פרויקט איחוד מיוניםהבהרה לכתבי הכמויות

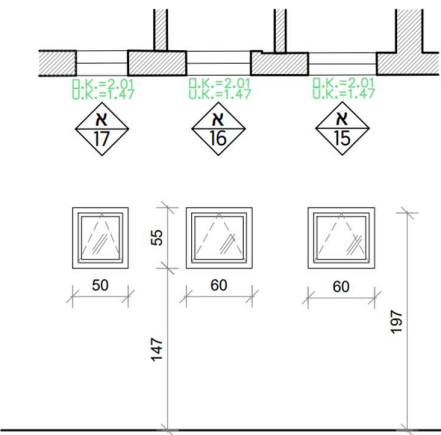
- סעיף 12.1.040 בכתבי הכמויות נכתב חלונות 14-16
- הסעיפים נכונים לפריטים 15-17
- יש להתייחס לפירוט לפי התכניות של האדריכל
